改善箇所説明図

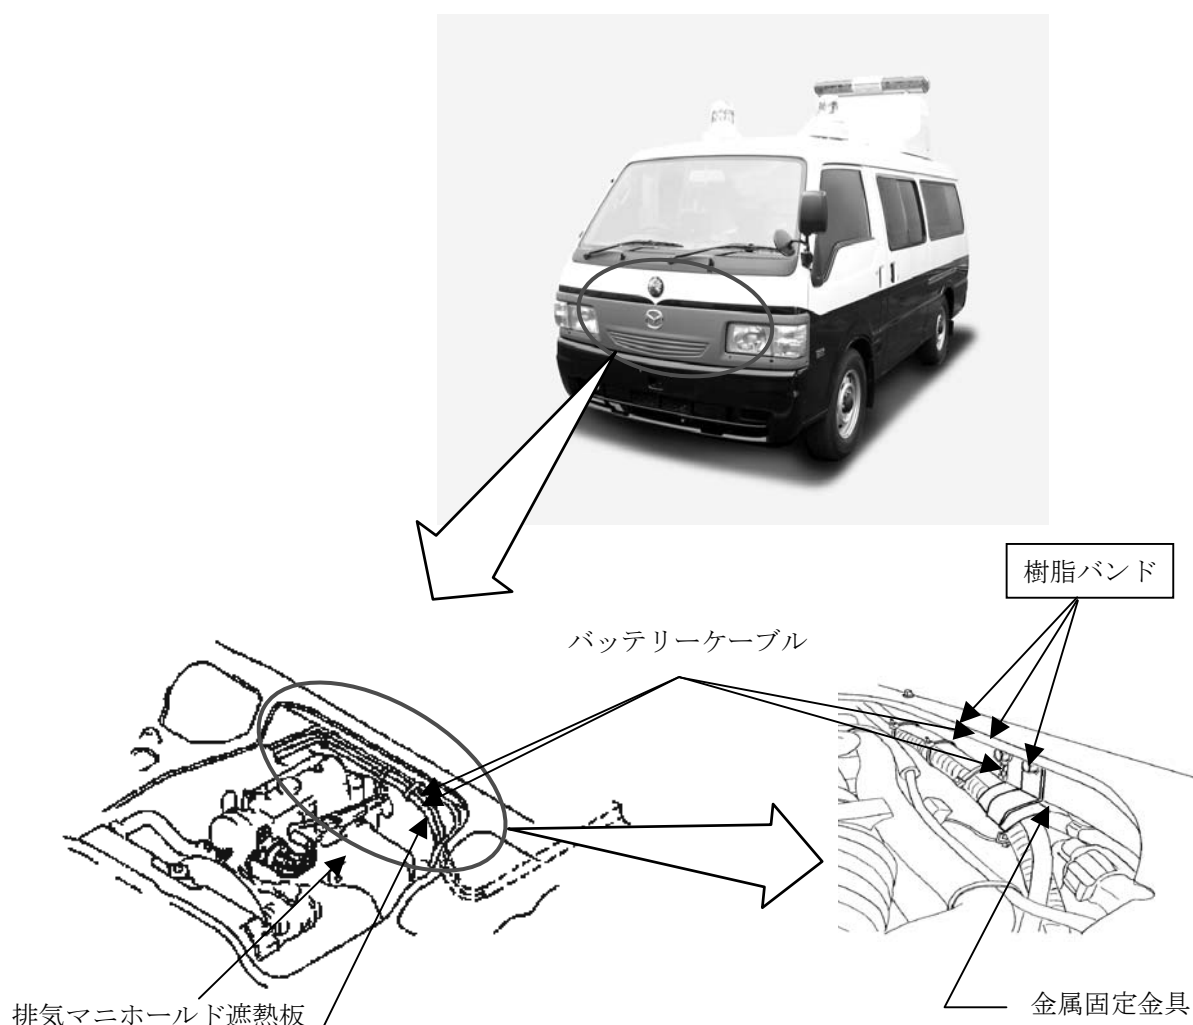
基準不適合発生箇所

警察車両において、バッテリーケーブルを固定する樹脂バンドの耐熱性が不足しているため、原動機室内の熱影響により、当該バンドが破損することがある。そのため、バッテリーケーブルが垂れ下がり、排気マニホールドの遮熱板と干渉し、最悪の場合、当該ケーブルの被覆が溶け、短絡して火災に至るおそれがある。

改善の内容

全車両、当該樹脂バンドを対策品と交換し、金属固定金具を追加してバッテリーケーブルを車体へ固定する。また、バッテリーケーブルの被覆に損傷が認められる場合は、バッテリーケーブルに絶縁テープを巻いて補修する。
